# GEMEENTE KATWIJK

## EINDRAPPORTAGE CONTROLE BEWONING BIJGEBOUWEN

Versie 4, datum 4 augustus-juli 2022

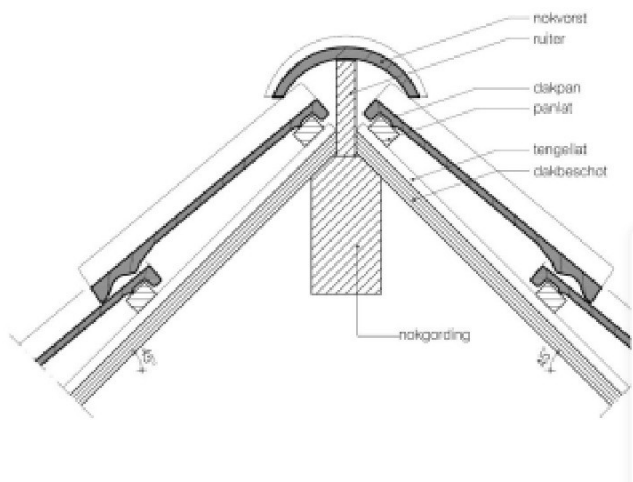
15 J  
Branddoorslag etc. uitgebreider bespreken. Wat zijn de gevolgen etc.
